Datum : 19 februari 2021
Briefnummer : 2021-018107
Zaaknummer : K24968 (gerelateerd aan K4165)
Behandeld door : J. Bevers
Telefoonnummer : (06) 25 76 2449
Antwoord op : Verzoek om goedkeuring van ecologisch uitvoeringsplan van
8 januari 2021 voor de locatie Bovenrijgerweg 12 te Thesinge
Onderwerp : Goedkeuringsbesluit ten behoeve van een maatwerksituatie
behorende bij Generieke Ontheffing Versterkingsopgave NCG

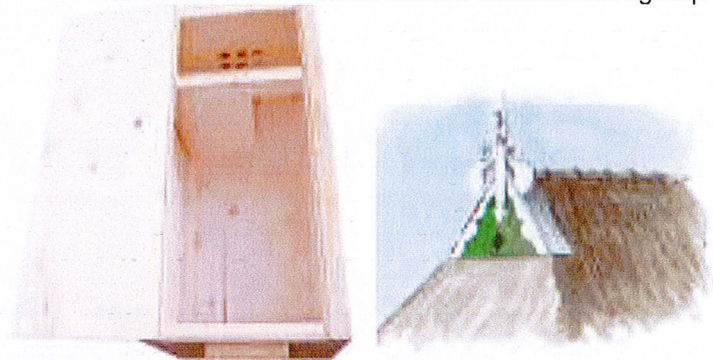
Verblijfplaatsen kunnen worden gerealiseerd door het terugbrengen van (bestaande) dakpannen die ruimte bieden voor gierzwaluwverblijfplaatsen tussen het dakvlak en de dakpannen. Door het gehele dakvlak geschikt te maken kunnen vleermuizen de meest geschikte plek wat betreft klimatologische omstandigheden kiezen.

- Gehele dakvlak. Bij onvoldoende mogelijkheden hiervoor tenminste enkele vierkante meters aanhouden (terugvaloptie);
- Met latjes kan/kunnen plaat/planken zodanig worden bevestigd, dat aan de onderzijde een ruimte ontstaat van ongeveer 3 centimeter en aan de bovenzijde 5,5 centimeter;
- Indien er ruimte is bij de nokbalk: hoogte afmeting nokbalk ca 12 cm (i.v.m. lengte van laatvlieger. Lengte: over de hele nok (zodat altijd een geschikte plek qua temperatuur aanwezig is);
- Invliegopeningen creëren bij de schoorsteen door loodslab 32-65 mm te laten uitsteken als invliegopening. Indien dit bouwtechnisch niet mogelijk is kan er gebruik gemaakt worden van een gierzwaluwan. Door deze gedeeltelijk onder het loodslab te verwerken is er een opening naar de dakruimte.

Afbeelding 2 Schematische weergave marterhoop, tekening Nico Jonker (bron: Handreiking Kleine Marters, 2017).

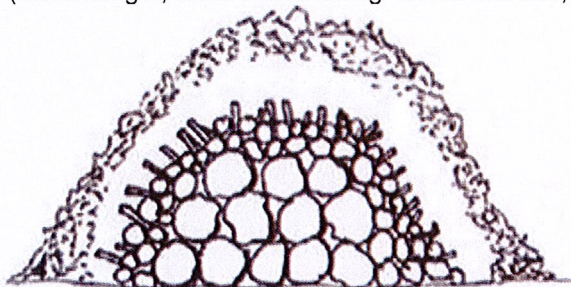
Voor steenmarter wordt in een van de schuren of ergens buiten op het erf een kunstmatig nest gemaakt. De verblijfplaats wordt gerealiseerd in de vorm van een marterhoop (zie afbeelding 2). De takkenhoop wordt droog en vrij van tocht aangelegd met natuurlijke materialen. De bodem van de marterhoop wordt voorzien van stoep- of betontegel en hierop voorzien van dun materiaal zoals takjes, riet of gras. Daarop komt een kern, bestaande uit gestapelde stammen en dikke takken van minimaal een meter hoog. In de holten die ontstaan worden vervolgens takken en twijgen gestoken. Zo wordt voorkomen dat de stapel snel inzakt. Vervolgens wordt de marterhoop voorzien van een isolerende laag riet of hooi, van minimaal een halve meter dik. Deze laag wordt idealiter jaarlijks aangevuld om de isolatiewaarde te behouden. De marterhoop is minimaal één meter hoog, twee meter breed en drie meter lang. De marterhoop wordt voorzien van een nestkast. Nestkasten zijn kunstmatige verblijfplaatsen voor kleine marters. Ze bestaan uit een bekisting van hout met een binnenruimte van circa 20 x 20 cm voorzien van een dubbele bodem ter isolatie. De doorsnede van de ingang is circa 8 cm. Ook de ingang is van een dubbele ruimte voorzien, als bescherming tegen de elementen. Bovenop de nestkast wordt een laag van ruim 50 cm van takken en bladeren aangebracht. In de binnenruimte van de nestkast wordt hooi aangebracht, als extra isolatie (afbeelding 3; bron: Handreiking Kleine Marters, 2017).
